Tuklaty, fara čp. 19, jižní průčelí

2.Návrh postupu oprav

2.b.Upravený návrh postupu dle podrobného průzkumu NPÚ z 6-7/2020

Body 1-5

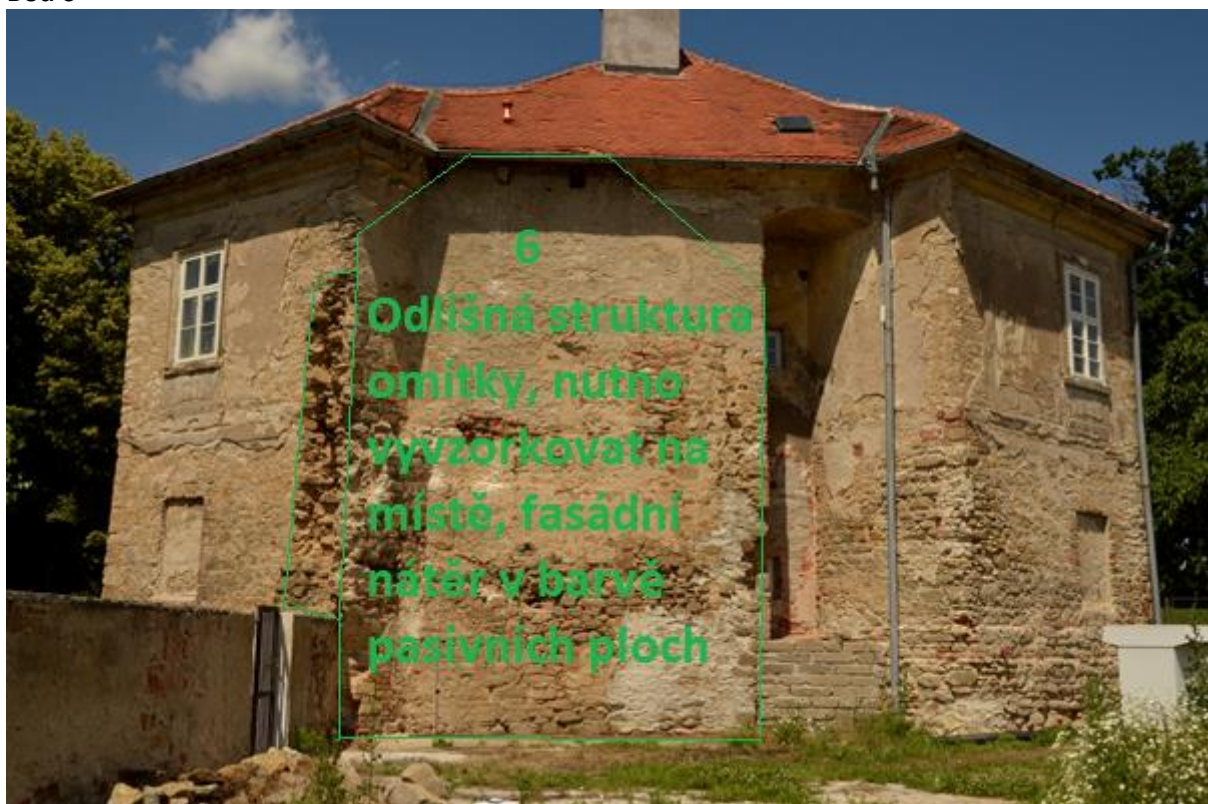
1. Spodní dozdvíčka záchodového výklenku bude odstraněna.
2. Koruna předstupujícího zdiva /ve výšce cca 170cm/ a šikmý úsek ve výšce cca 210cm budou opatřeny bobrovkou krytinou.

3. Opatrně budou doplněny kaverny ve zdivu /kámen na vápennou maltu/ tak, aby kopírovaly dané roviny či zlomy fasády.
4. Šmorcovaný řez, kde vystupovalo obvodové zdivo odbourané stavby, bude zednický vyspraven, aby byl soudržný a zároveň aby byla zřetelná nálezová situace. Nároží zde nelze doplnit do líce a do hrany, nelze zde rekonstruovat architektonické členění. Šmorcování zůstane režné, bez fasádního nátěru.

5. V místě otisku štítu sýpky nebude římsa doplněna, uplatní se stávající situace se zhlavími trámů.
6. Plochy průčelí v rozsahu styku s odbouranou sýpkou /mimo šmorcování/ bude opatřeno odlišnou strukturou omítky /dřevem zatočenou/, než bude uplatněna na architektonicky pojednaných průčelích fary /S, Z, V průčelí/. Fasádní nátěr bude aplikován v technologii a v barevnosti architektonicky pojednaných průčelích fary /S, Z, V průčelí/ s tím, že pokud by bylo zvoleno více odstínů, plochy z bodu 6 budou opatřeny odstínem pasivních ploch.
